## Detaljregulering E18 Kragerø – Bamble: Kopi av innkomne uttalelser fra interesseorganisasjoner Høring planforslag 2021

Kopi av innkomne uttalelser fra interesseorganisasjoner for  
detaljregulering E18 Kragerø – Bamble  
Utvidet varsling 2023 og 2024

Prosjekt nr.:	01227421
Oppdragsgiver:	Nye Veier AS
Dokumentnummer:	NV40E18KB-PLA-PLN-0010

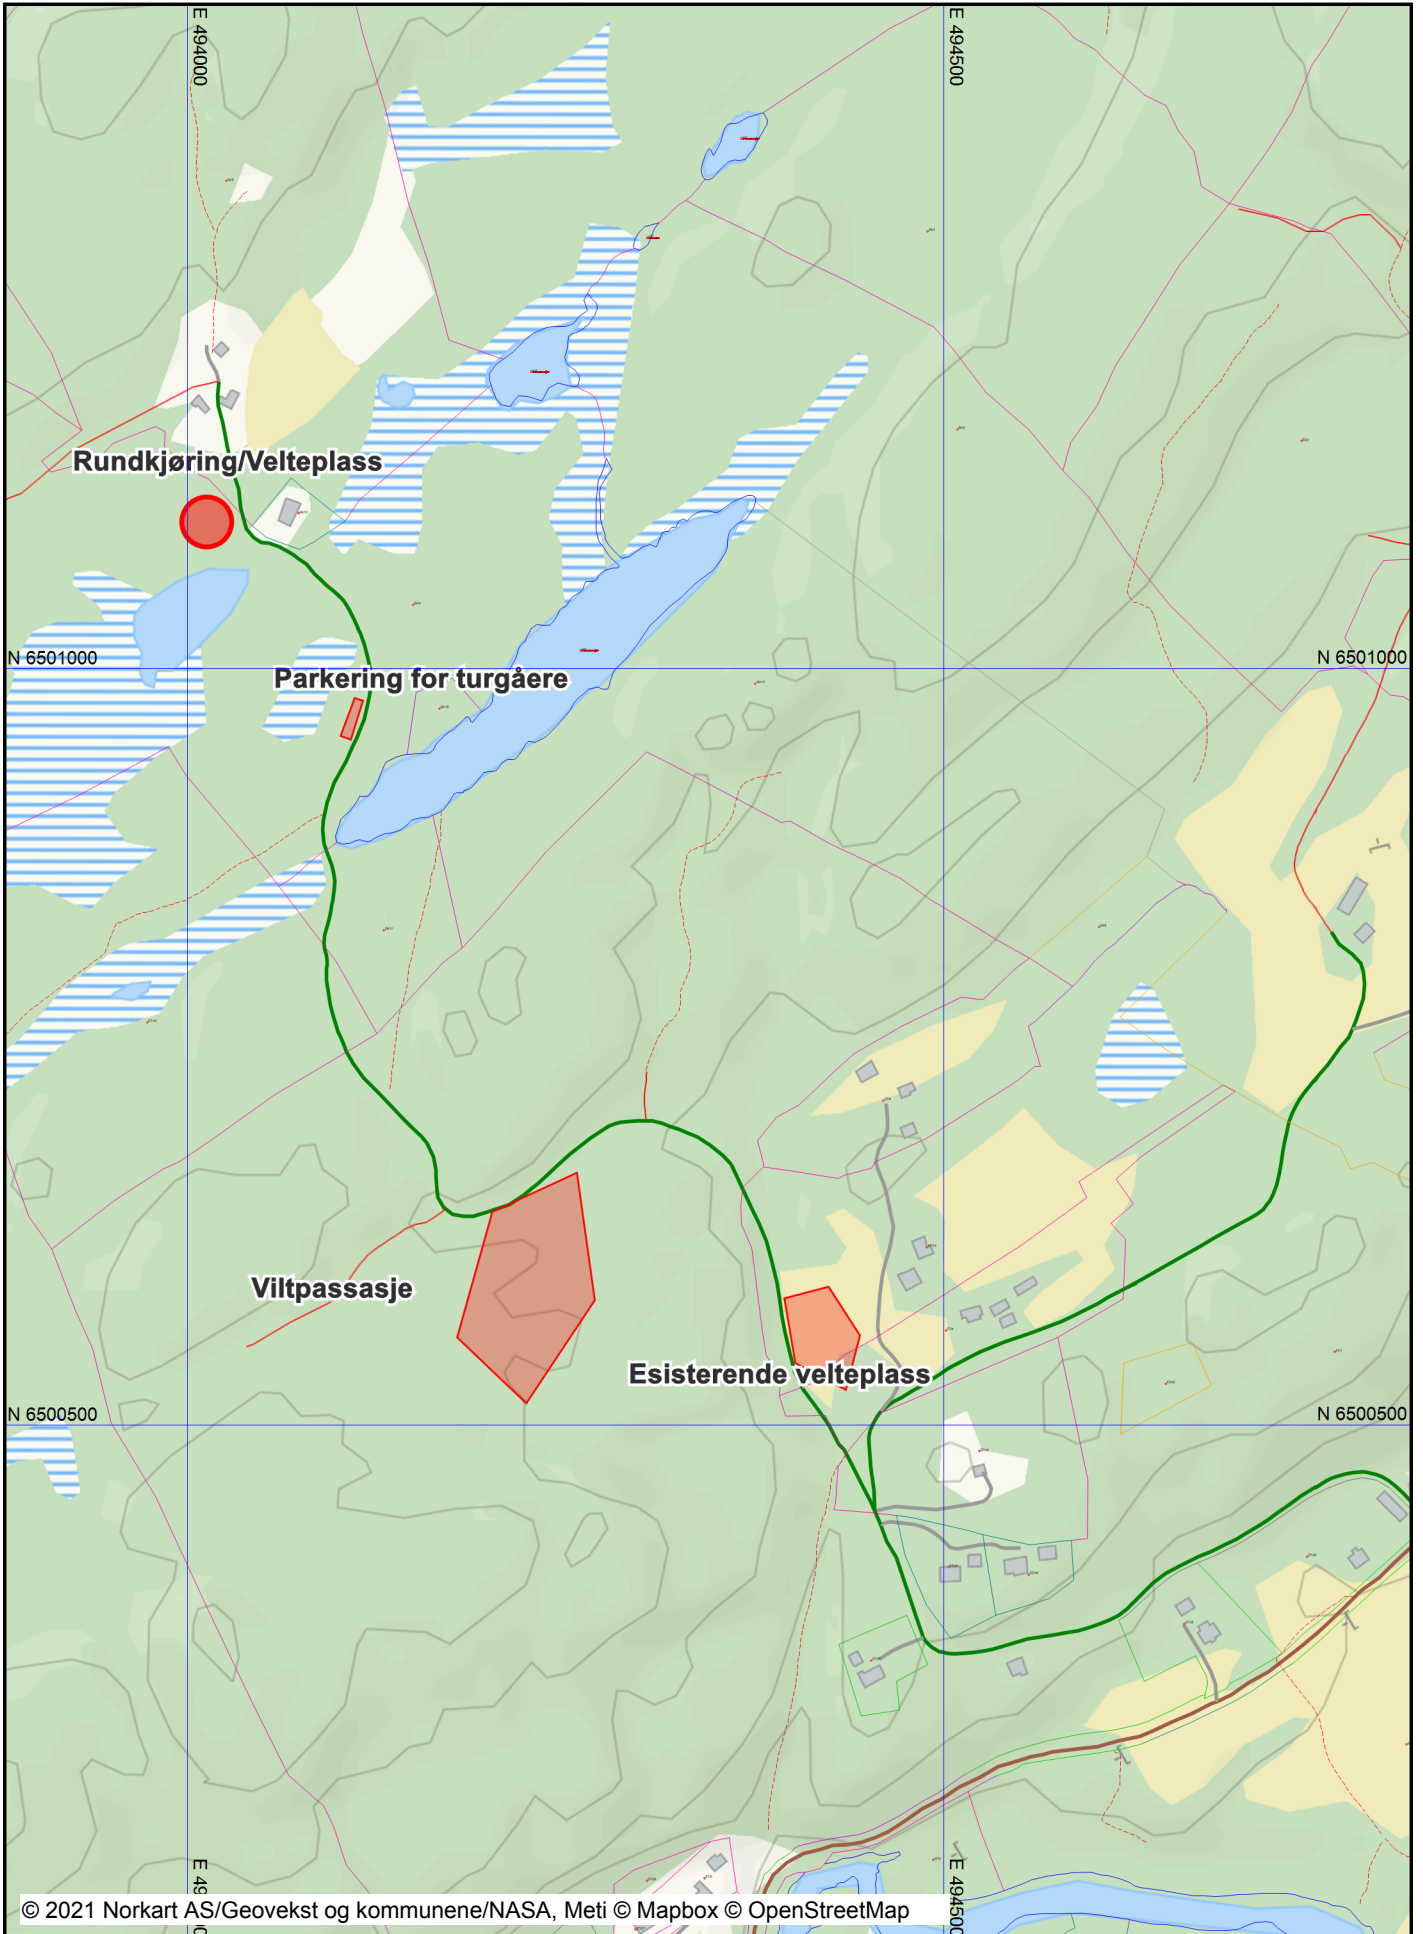
Lauvlandsveien må rustes opp i hele sin lengde, samt at det må anlegges en ny velteplass på Lauvland. Dette begrunnes med at virke fra skogsområder øst for dagens Lauvlandsvei kan i dag føres frem til velteplass på Modalsstea, dette vil ikke lenger være mulig da skogsområdene vil bli avskjært med en ny E-18 trase. Det er derfor viktig at det etableres muligheter for å hente ut virke, fra skog, som, i fremtiden, blir liggende nord for ny E-18, hovedtyngden av skogsvirke vil bli liggende nord for E-18.

I denne forbindelse må veien frem til ny velteplass oppgraders til godkjent skogsbil vei, samt at det må etableres driftsveier fra skog til velteplass.

Eksisterende velteplass på Modalsstea må også opprettholdes for å kunne ta i mot virke fra skog som blir liggende sør for ny E-18, her må også driftsveie etableres og kobles på velteplassen.

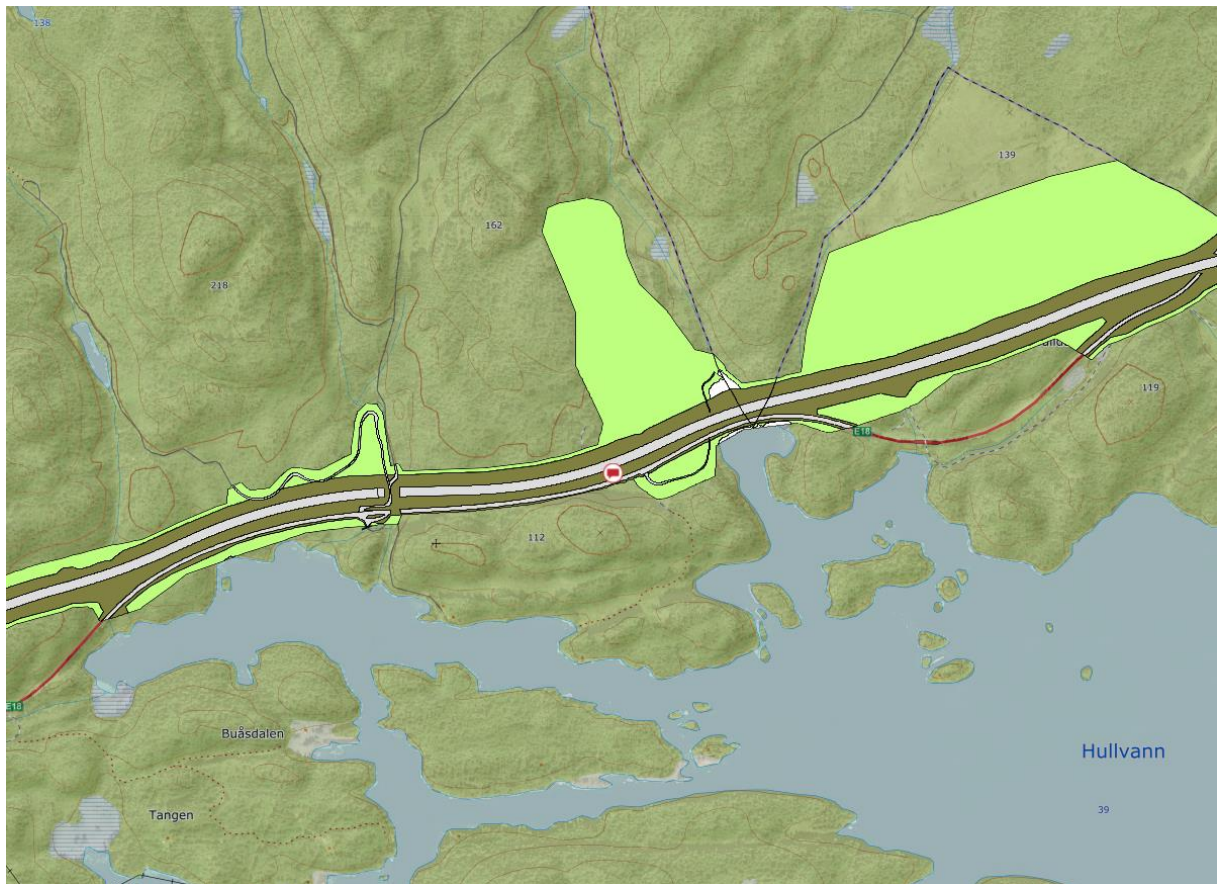
Viltovergang. Ved Bjørnsprettheia rett øst for Auråa før brua som går over E18 har det vært veldig mange påkjørsel av elg. Det er en veldig viktig trekkvei for vilt som skal videre ut mot kysten. Her må det bygges overgang over både gammel og ny E18. Jeg har jobbet i brannvesenet i flere 10 år og har sett hvordan det ser ut etter et møte med vilt i 80 km timen.

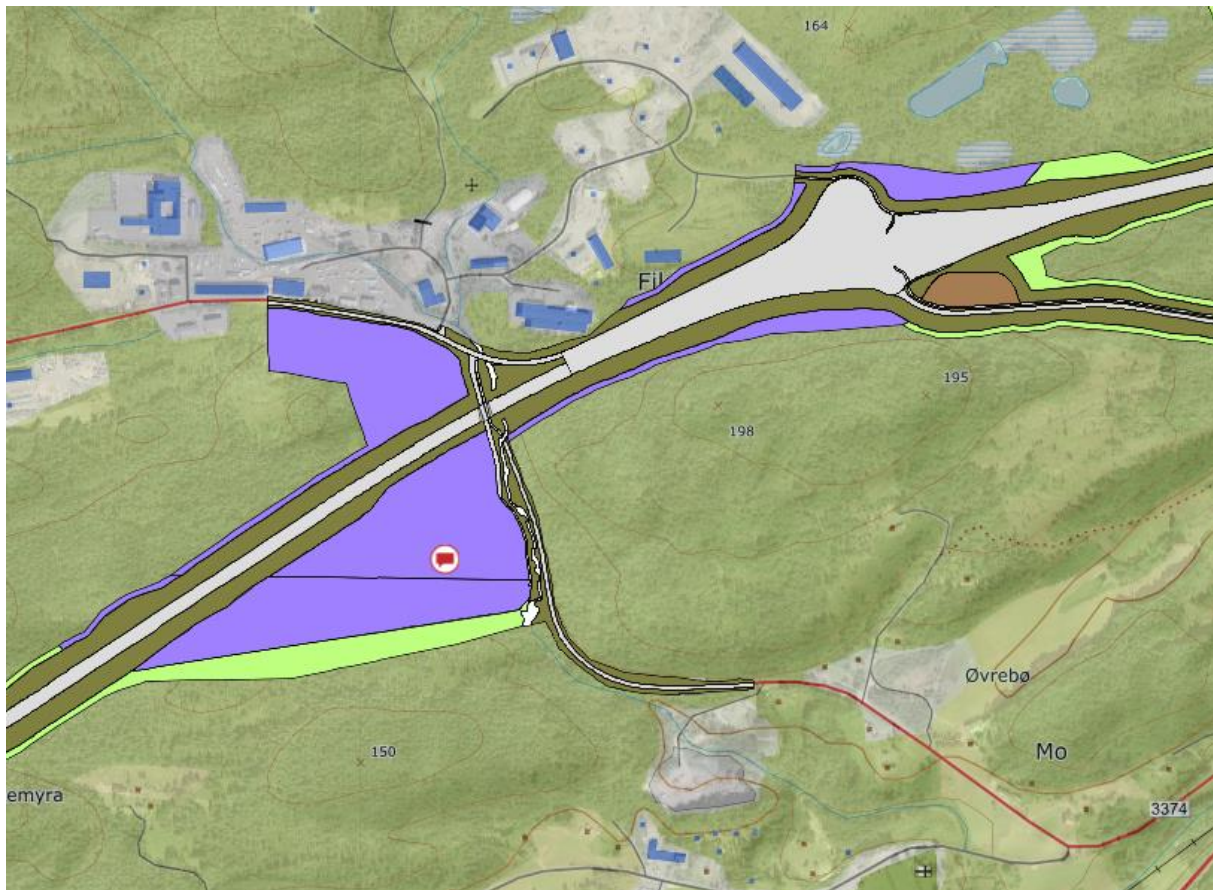
**Innspill:** Deponi for overskuddsmasse med høy sannsynlighet for syredannende bergarter ifølge fagrapport for ingeniørgologi. Området inneholder bergarter med høyt syredannede potensiale, rødt område og høy sulfidindeks 8. Massene fra området er spesialavfall og må transporteres til godkjent mottak (Holmestrand). I kontakt med vann og luft vil det dannes svovelsyre som gir ekstremt lav pH og vil gi utvasking av aluminium og tungmetaller, Alle vannledende organismer vil dø mellom Fikkjebakke og Tveitereid, mulig helt til Åtangen i Kilsfjoden. Det vil felles ut aluminium på svabergene i Kilsfjorden, svabergene blir hvite. Veien må bygges med massebalanse uten deponier for å redusere risikoen for dødt vassdrag.

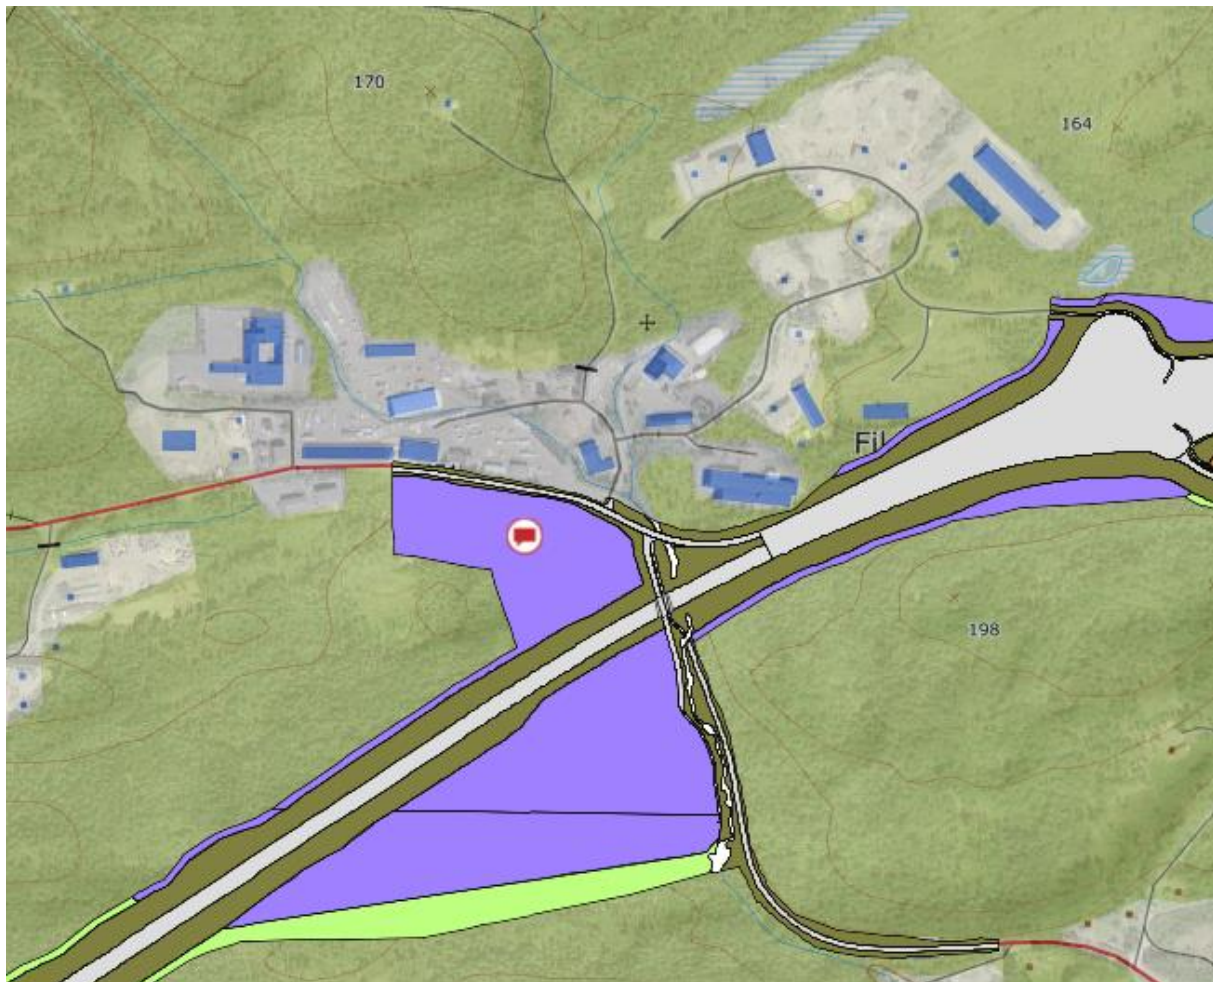
**Innspill:** Deponi for overskuddsmasse med høy sannsynlighet for syredannende bergarter ifølge fagrapport for ingeniøgeologi. Området inneholder bergarter med høyt syredannede potensiale, rødt område og høy sulfidindeks 8. Massene fra området er spesialavfall og må transporteres til godkjent mottak (Holmestrand). I kontakt med vann og luft vil det dannes svovelsyre som gir ekstremt lav pH og vil gi utvasking av aluminium og tungmetaller, Alle vannledende organismer vil dø mellom Fikkjebakke og Tveitereid, mulig helt til Åtangen i Kilsfjoden. Det vil felles ut aluminium på svabergene i Kilsfjorden, svabergene blir hvite. Veien må bygges med massebalanse uten deponier for å redusere risikoen for dødt vassdrag.

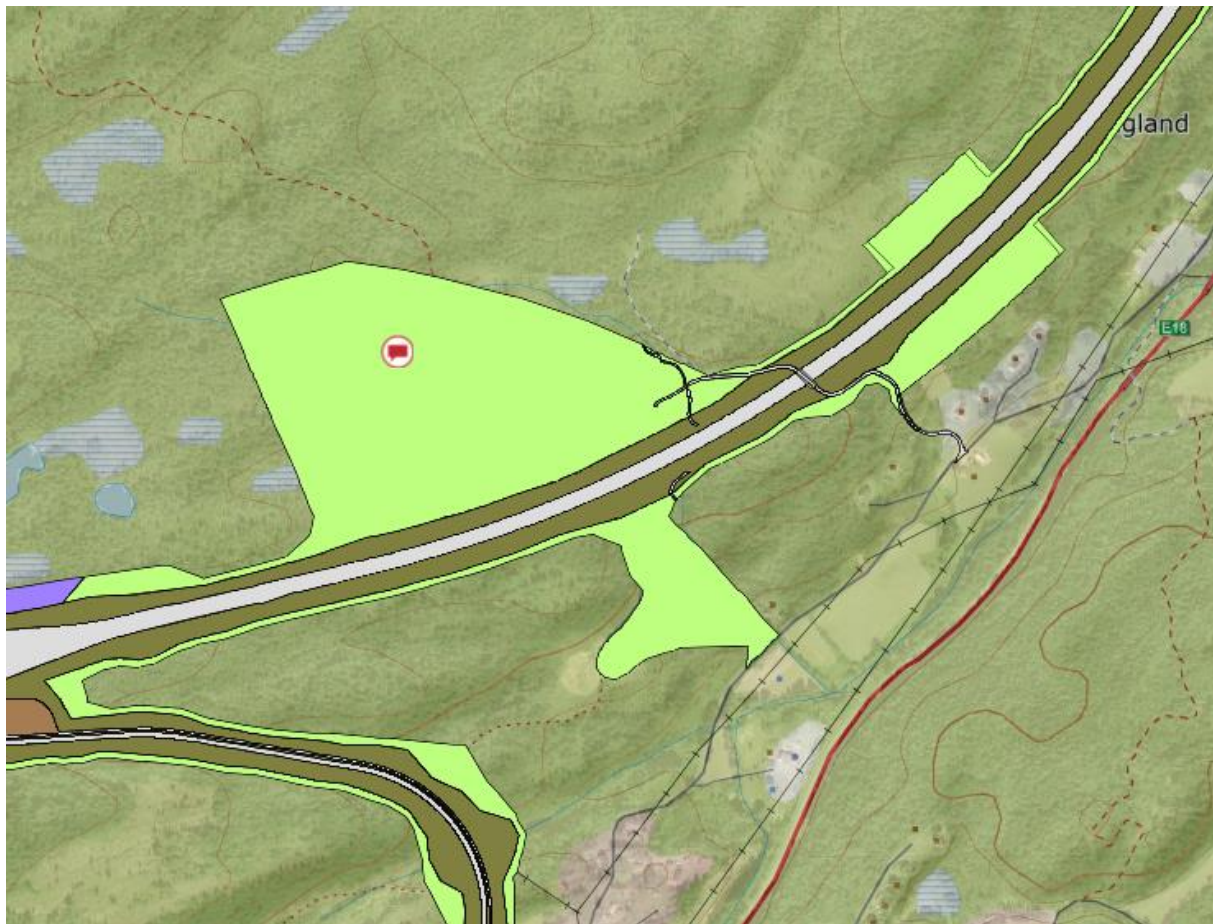
**Innspill:** Deponi for overskuddsmasse med høy sannsynlighet for syredannende bergarter ifølge fagrapport for ingeniøgeologi. Området inneholder bergarter med høyt syredannede potensiale, rødt område og høy sulfidindeks 8. Massene fra området er spesialavfall og må transporteres til godkjent mottak (Holmestrand). I kontakt med vann og luft vil det dannes svovelsyre som gir ekstremt lav pH og vil gi utvasking av aluminium og tungmetaller, Alle vannledende organismer vil dø mellom Hegland og Tveitereid, mulig helt til Åtangen i Kilsfjoden. Det vil felles ut aluminium på svabergene i Kilsfjorden, svabergene blir hvite. Veien må bygges med massebalanse uten deponier for å redusere risikoen for dødt vassdrag.

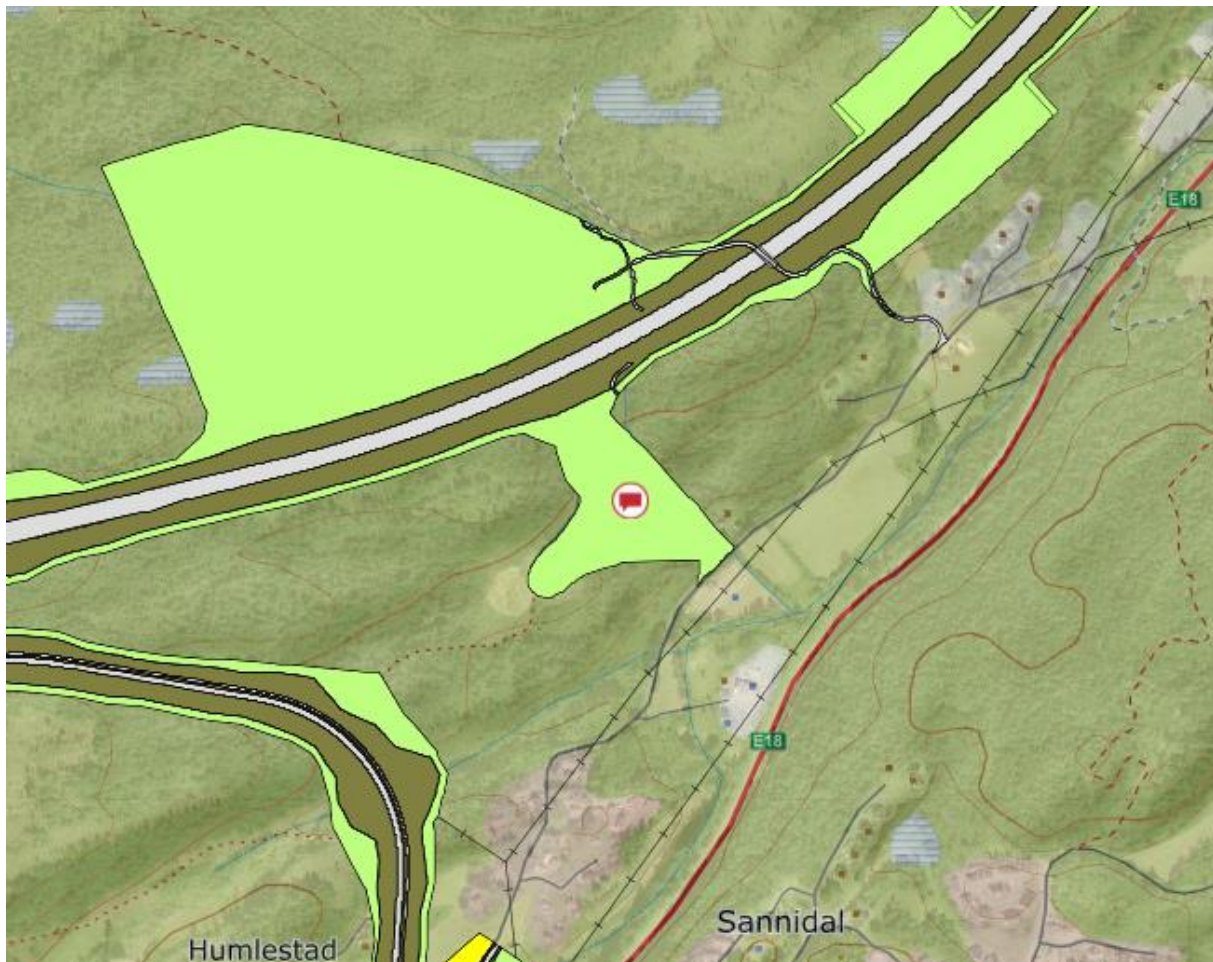
**Innspill:** Deponi for overskuddsmasse med høy sannsynlighet for syredannende bergarter ifølge fagrapport for ingeniørgologi. Området inneholder bergarter med høyt syredannede potensiale, rødt område og høy sulfidindeks 8. Massene fra området er spesialavfall og må transporteres til godkjent mottak (Holmestrand). I kontakt med vann og luft vil det dannes svovelsyre som gir ekstremt lav pH og vil gi utvasking av aluminium og tungmetaller, Alle vannledende organismer vil dø mellom Hegland og Tveitereid, mulig helt til Åtangen i Kilsfjoden. Det vil felles ut aluminium på svabergene i Kilsfjorden, svabergene blir hvite. Veien må bygges med massebalanse uten deponier for å redusere risikoen for dødt vassdrag.

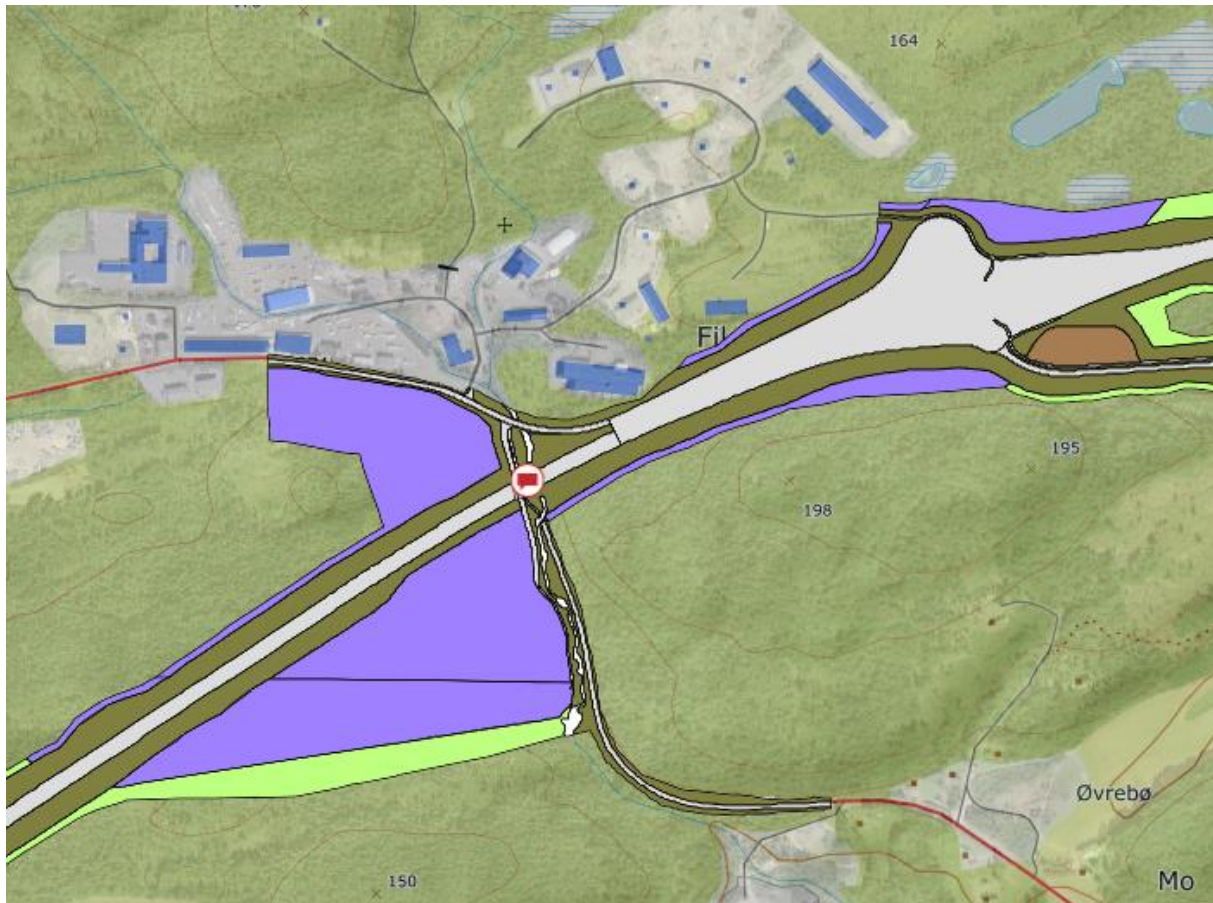
<b>Navn</b>	Sannidal Skogeierlag
<b>Innsendt</b>	9/14/2021, 23:14
<b>Innspill:</b> Det bør bygges bro som dekker både Krokveien og Kvennvannselva.
